川内原子力発電所 1号炉及び2号炉
廃棄物搬出設備の設置について
(審査会合における指摘事項に対する回答)

2020年7月29日
九州電力株式会社

審査会合における指摘事項の回答

廃棄物搬出設備の主な設備と条文の整理（27～29条）

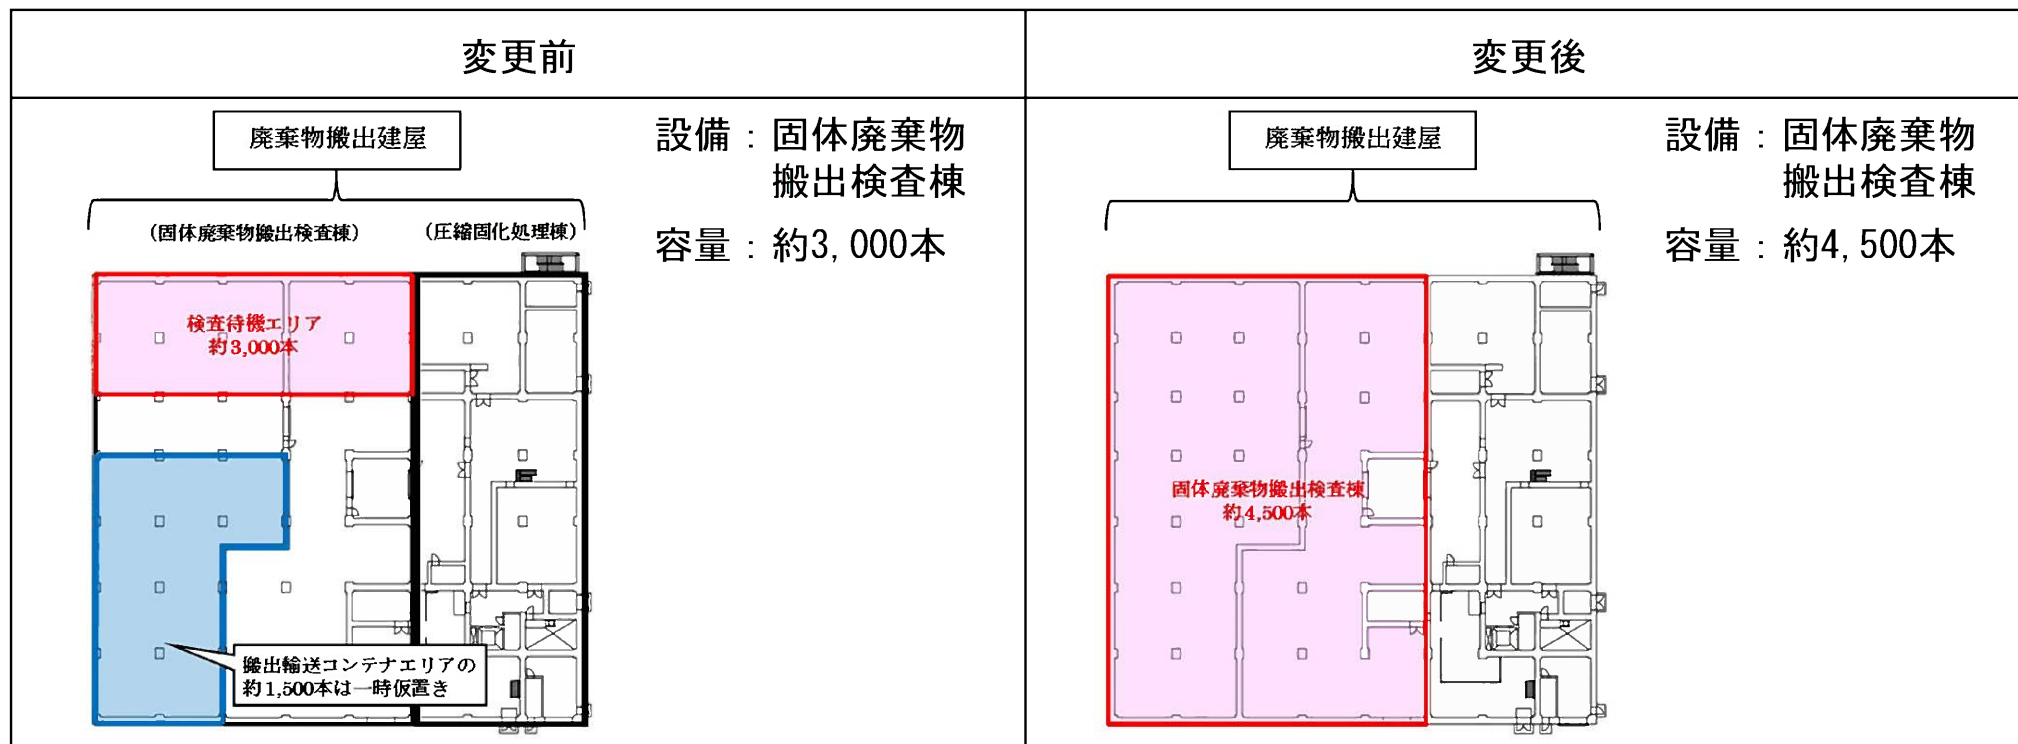
27条（放射性廃棄物の処理施設）について、処理工程の観点で、固型化处理（モルタル充てん）、廃棄物搬出建屋（固体廃棄物搬出検査棟及び圧縮固化処理棟）も該当するのではないか。

28条（放射性廃棄物の貯蔵施設）及び29条（工場等周辺における直接線等からの防護）について、固体廃棄物搬出検査棟だけでなく圧縮固化処理棟も該当するのではないか。

- ・廃棄物搬出設備の主な設備と条文（27～29条）の整理について下表に示す。
- ・27条の対象設備については、既設置許可の整理によりベイラとなる。固型化处理（モルタル充てん）の機具は、管理区域外に設置した混練機で放射性物質を含まないモルタルを作り、管理区域内でドラム缶に充てんするものであるため設備に含めず、対象外とする。また、固体廃棄物搬出検査棟は、雑固体廃棄物の処理過程がないため、27条の対象外とする。
- ・28条の対象設備については、既設置許可の整理により、貯蔵設備である固体廃棄物搬出検査棟が該当する。
- ・29条の対象設備については、遮へい壁を有する廃棄物搬出建屋が該当する。

※1：廃棄物搬出建屋のうち圧縮固化処理棟、換気設備、分別前処理の機具及び固型化处理（モルタル充てん）の機具は、放射性廃棄物の処理過程において放射性物質が散逸し難い設計とする。

※2：分別前処理の機具、固型化处理の機具及びサーベイメータ等は、発電用原子炉施設に該当しないため、設備に含めない。

※3：検査装置は、貯蔵保管している固体廃棄物の搬出検査を行う装置であり、発電用原子炉施設に該当しないため、設備に含めない。
